ENTIDAD FISCALIZADA	SECRETARÍA DE DESARROLLO SOCIAL DEL ESTADO (SEDESOE)
EJERCICIO FISCAL	DEL 1 DE ENERO DE 2018 AL 31 DE DICIEMBRE DE 2018
UNIDAD ADMINISTRATIVA	DEPARTAMENTO DE AUDITORÍA A OBRA PÚBLICA "A1.4.1"

DESCRIPCIÓN DEL RESULTADO: **SOLICITUD DE ACLARACIÓN**

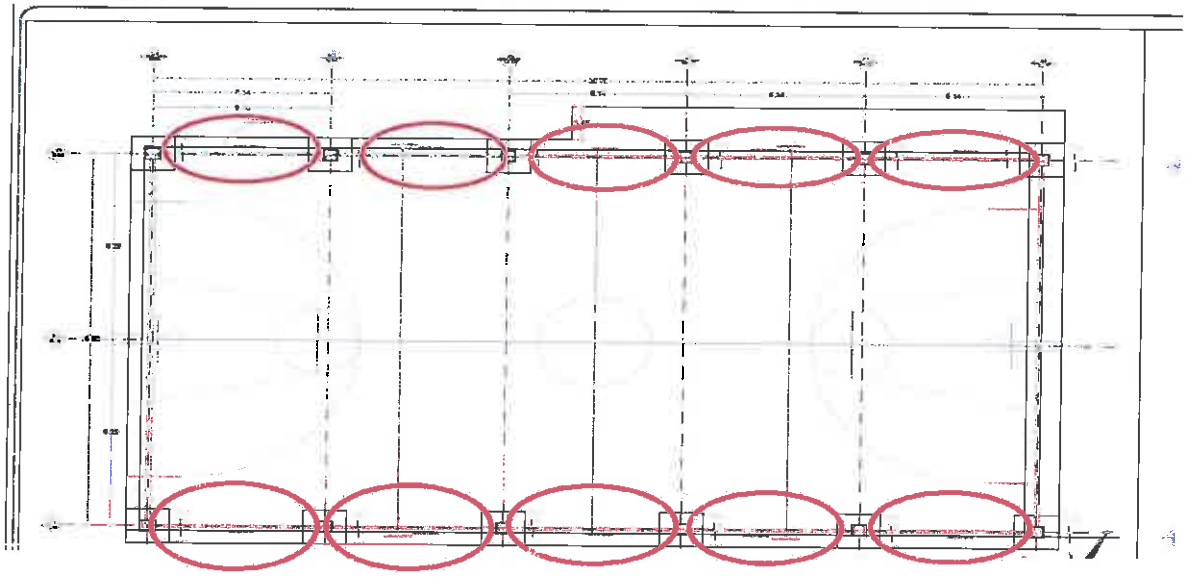
No.	CONCEPTO	U.	P. U.	CANTIDAD		DIFERENCIA	
				ESTIMADA	LEV. FIS.	CANTIDAD	IMPORTE
OE	OBRA EXTRAORDINARIA						
3.03	Sum., habilitado y montaje de trabe W 8x10 para marco lateral.	Kg.	$ 30.75	1,528.23	917.38	610.85	$ 18,783.64
						SUBTOTAL:	$ 18,783.64
						16% IVA:	3,005.38
						TOTAL:	$ 21,789.02

De lo anterior expuesto, se observan trabajos estimados y no ejecutados por un monto de $ 21,789.02 C/IVA, por lo cual, la Secretaría (SEDESOE) deberá requerir el reintegro correspondiente de conformidad con lo señalado en el Segundo Párrafo del Artículo 55 de la Ley de Obras Públicas y Servicios Relacionados con las Mismas.

Revisando la documentación (el generador) y la obra fisicamente se detecta que en el concepto:

3.03 - suministro, habilitado y montaje de trabe w8x10 para marco lateral incluye: cortes, materiales, mano de obra, soldadura, aplicación de pintura anticorrosiva primario a 2 manos, herramienta y equipo.

Se encontró una diferencia de 2 piezas en la obra físicamente, generando un peso total de: 1,273.95 kg a diferencia de los 917.38 kg que hace mención en la observacion anterior.

VIGA W8X10	PROMEDIO LONG (M)	PIEZAS	PESO VIGA (0.454KG) (.3048 FT	TOTAL
TRABE W8X10	8.55	10	14.90 KG	1,273.95 KG

Generando una diferencia en el monto pagado y el monto ejecutado:

TOTAL KG	PU´S	TOTAL	PAGADO EN ESTIMACION	**DIFERENCIA SIN IVA)**
1273.95	$30.75	$39,173.96	$46,993.07	**$7,819.11**
